**Ik wens volgende bezwaren in te dienen tegen het bouwproject “Petit-Rouge”
OMV_BKZEE 2023160109 PR, PROJECT NV – BAKKERSSTRAAT 5, 7,
BREYDELSTRAAT 62, ZEEDIJK 123, 124 ,125,127**

Enkele voorbeelden: situatie 21 juni en 21 september:

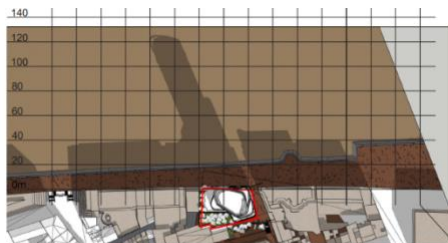
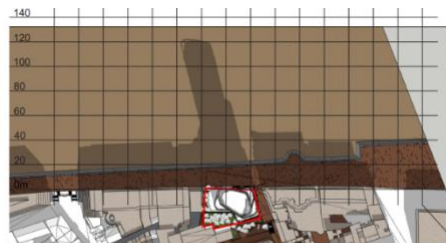
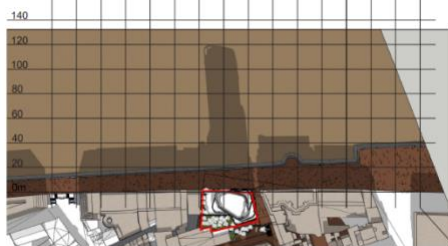
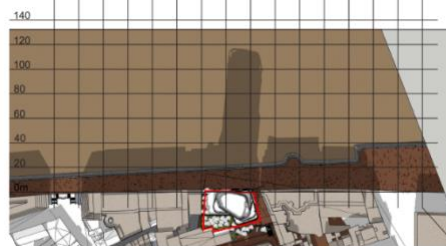
1. **Er komt een fundamentele EXTRA 'over proportionele' schaduwslag bij** t.o.v. de bestaande bebouwing zoals te zien in één van de figuren uit de studie.

2. **De duur van het in de schaduw zitten is vrij lang.**

Als men op 21 september op een punt op het strand zit dat op de lijn 60 meter ligt en vlak voor het gebouw ligt, dan start de schaduw iets na 12 uur en eindigt pas iets na 13u30.

M.a.w. de strandgebruiker zit plots 1,5 uur lang in de schaduw!

1. Windstudie Actiflow 20231128

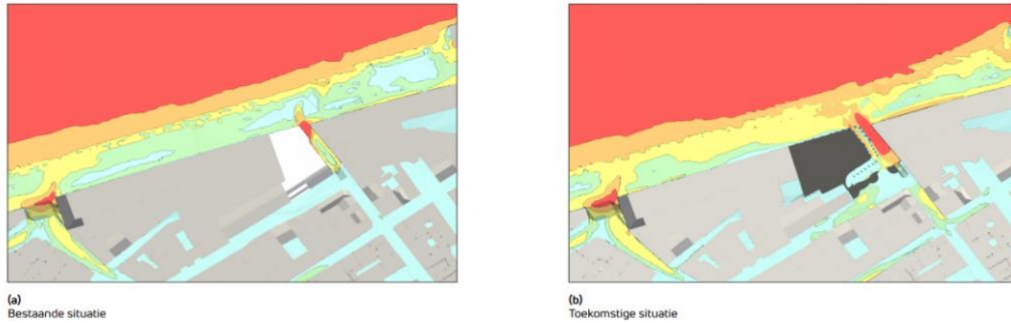
Door het bouwproject komt er een **onacceptabel verhoging van windhinder**.

Beter bekend als het **Venturi effect**. Dit zorgt voor hevige en gevaarlijke windstoten op grondniveau. Over een zone van *honderden meter* in de omgeving van het bouwproject verhoogt de wind van klasse A,B (groen / blauw) naar klasse C,D (geel / oranje)

De windstudie vermeldt "*binnen de grenzen die gesteld zijn*" is. Wie heeft deze grenzen gesteld ?

Deze bewering is trouwens onbegrijpelijk, want onderaan het document staan tabellen met de gewenste klasse:

5. Gebruikte normen.

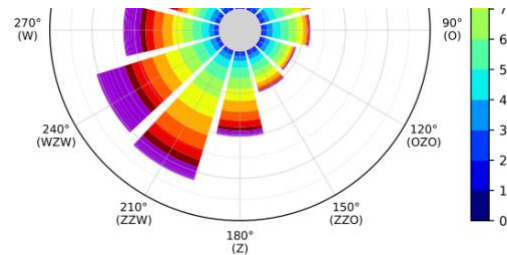
Wie heeft de opdracht gegeven met de Nederlandse norm te werken ?

Vrij verwonderlijk dat België, voor een land met zoveel wind en zoveel kust, geen normstelling heeft. Is er een Europese norm? Waarom dan de Nederlandse en bijvoorbeeld niet de Franse of indien aanwezig de Europese norm?
